## **Planfeststellung Verlängerung Wolfratshausen – Geretsried (S7) Einwendungen des BUND Naturschutz in Bayern e.V.**

Im Namen BUND Naturschutz in Bayern e.V. (BN) erhebt die Kreisgruppe Bad Tölz – Wolfratshausen fristgerecht folgende Einwendungen gegen die Planfeststellung „Verlängerung Wolfratshausen – Geretsried (S7), Strecke 5507 München-Solln - Wolfratshausen (- Geretsried Süd) für eine Entscheidung nach § 18 AEG.

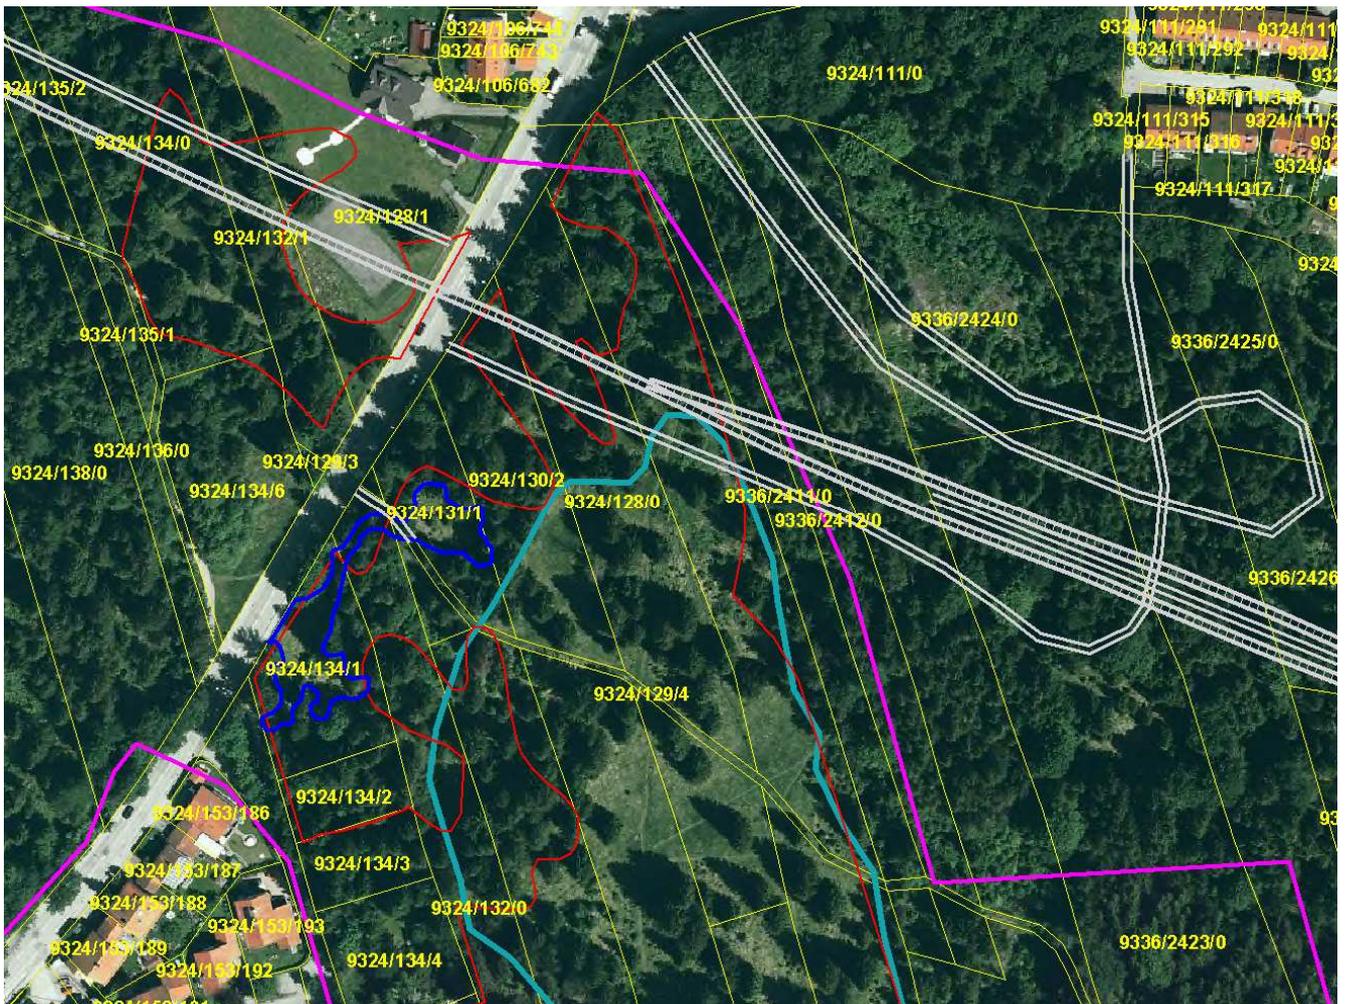
Durch einen Vertragsnaturschutz (VNP) -Mähvertrag vom BN im NW-Eck der Buckelwiesen und einen VNP-Beweidungsvertrag auf der gesamten Fläche der Königsdorfer Alm der Weidegenossenschaft ist die Pflege und der Erhalt des LRT 6210 (Naturnaher Kalk-Trockenrasen) auf Dauer sichergestellt. Er ist jetzt erheblich größer in der Ausdehnung als in Abb. 3, FFH-Verträglichkeitsprüfung (s. Abb. 6 im Anhang)!

- ▶ Die 2013 abgeschlossenen VNP-Verträge gelten für 5 Jahre und deren Flächen dürfen in dieser Zeit nicht kleiner werden, sonst muss bereits erhaltenes Geld zurückgezahlt werden. Es muss deshalb auf den jetzt schon eingezäunten Weidebereich bei der Planung verzichtet werden. Auch muss die geplante Zufahrt im Westen von Flurnummer 9324/129/4 ein Grünweg bleiben, damit die VNP-Fläche nicht geteilt werden muss. Sie hätte dann keine 500 qm mehr, wodurch die Mindestgrenzen für eine Mahd- Förderung unterschritten wäre.

Abb. 7: Alternativplanung eines Endbahnhofes am Ostrand der Böhmwiese. Leider von der DB nie Alternativstandort geprüft (VIEREGG – RÖSSLER 2012)

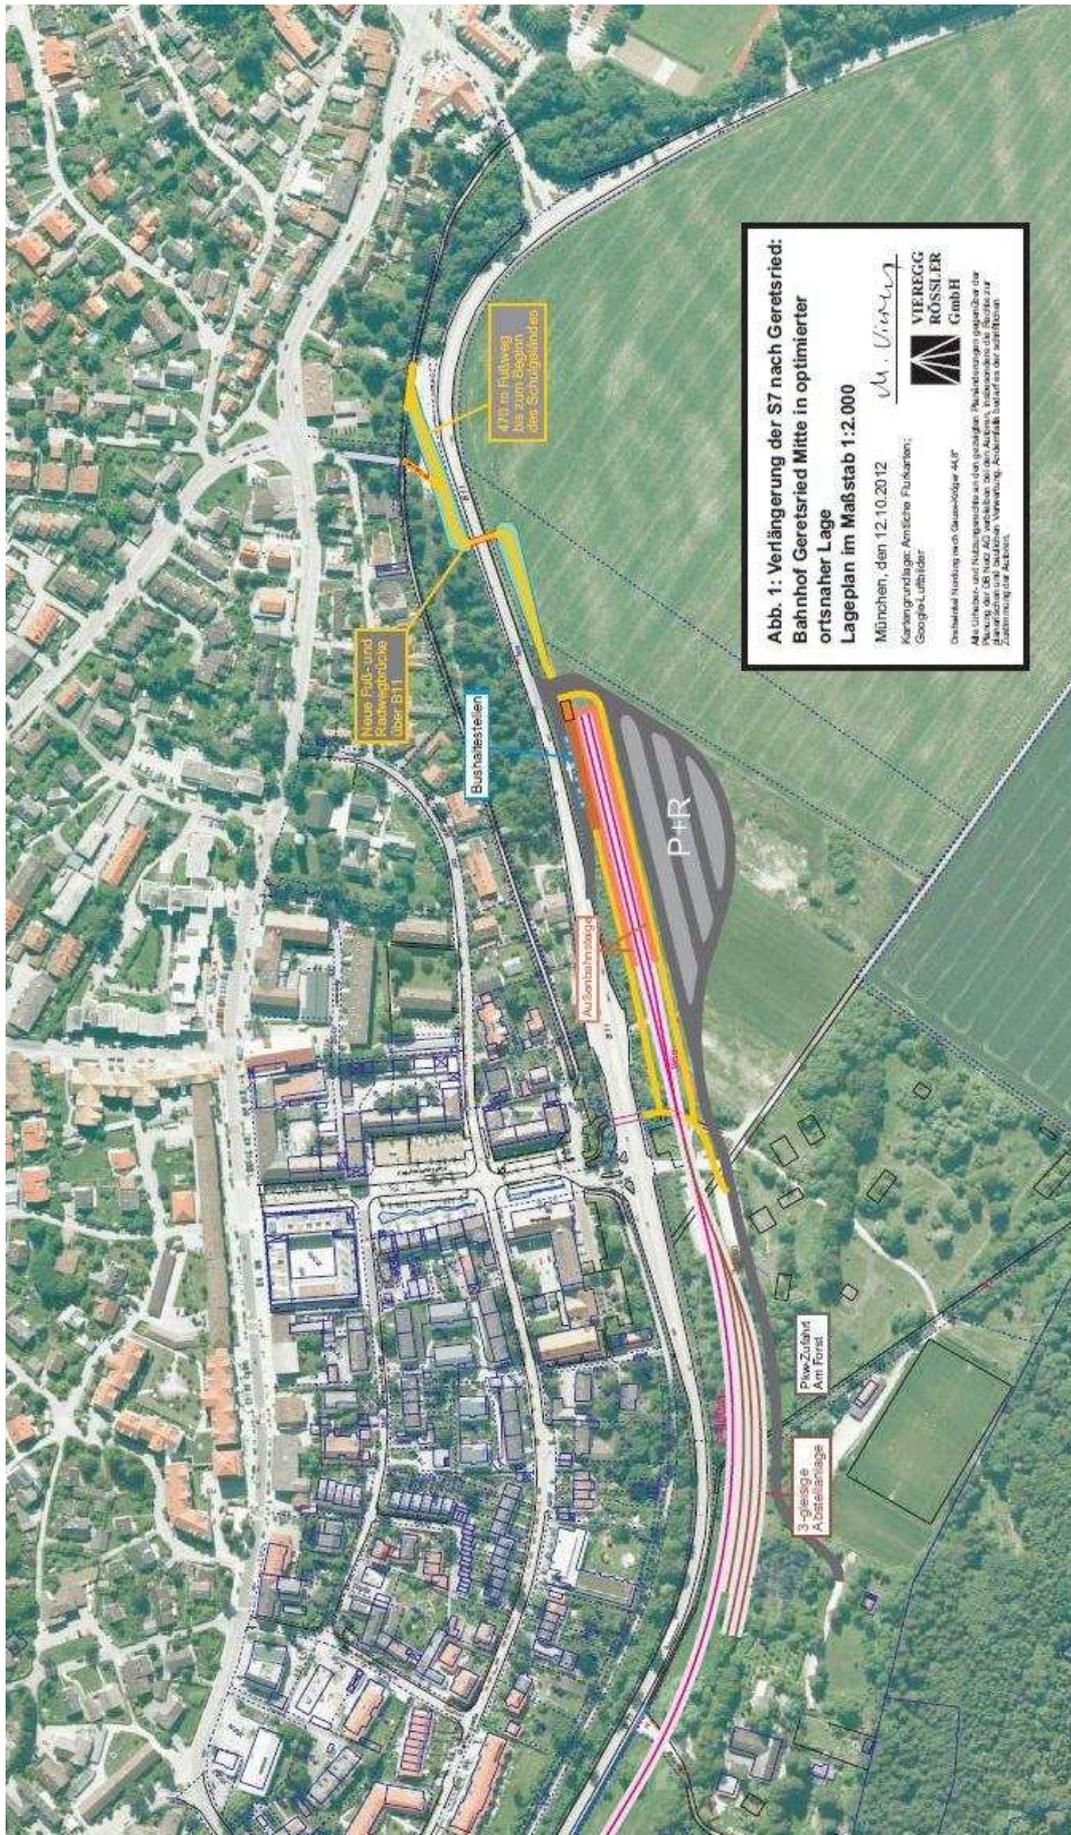
- ▶ Der BN fordert den Endbahnhof an den Ostrand der Böhmwiese zu legen (s. auch Punkt 3 Endbahnhof)

Eine zu prüfende Alternative wäre aber auch ein Endbahnhof Geretsried Mitte im Ostbereich der Böhmwiese gewesen. Dies ist aber nicht geschehen und muss nachgeholt werden. Eine entsprechende Machbarkeitsstudie wurde vom Büro VIEREGG - RÖSSLER GmbH erstellt und legt dar, dass damit die fußläufige Erreichbarkeit des Schulzentrums Geretsried und des Stadtzentrums am Karl-Lederer-Platz erheblich besser werden würde. Bei der bisherigen Planung wird das gesamte kostenaufwendige Schulbussystem aufrechterhalten werden müssen. So würde es zumindest für die Schüler aus Gelting, Wolfratshausen und den weiteren S-Bahnbereich wegfallen. Die Kostenersparnis durch die verkürzte Streckenführung und die nicht notwendigen Ausgleichsmaßnahmen für FFH und Bannwald sind enorm und wiegen eine schlechtere Erreichbarkeit des Ortsteiles Geretsried-Stein sicher bei weitem auf (Planung Haltepunkt Böhmwiese-Ost s. Anhang)
